**Европейская экономическая комиссия****Комитет по внутреннему транспорту****Рабочая группа по внутреннему водному транспорту****Шестьдесят третья сессия**

Женева, 6–8 ноября 2019 года

**Унификация технических предписаний и правил****безопасности на внутренних водных путях:****Рекомендации, касающиеся согласованных****на европейском уровне технических предписаний,****применимых к судам внутреннего плавания****(второй пересмотренный вариант резолюции № 61)****Поправки к Резолюции № 61 о рекомендациях,  
касающихся согласованных на европейском уровне  
технических предписаний, применимых к судам  
внутреннего плавания, второй пересмотренный вариант****Записка секретариата****Мандат**

Рис. 10A-1  
Площадка нагружения  
для пластины

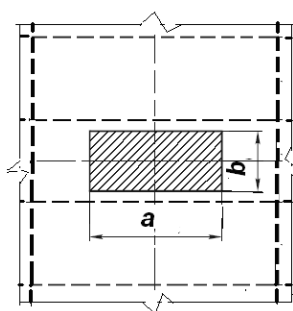
Расчетное положение площадки нагружения показано на рис.10A-1 для пластины и рис.10A-2 для ребра жесткости.

Размеры площадки нагружения, м, при движении транспорта вдоль балок холостого набора (см. рис.10A-1 и рис.10.A-2) определяются по формулам:

$$a = \sqrt{kA},$$

$$b = \sqrt{A/k},$$
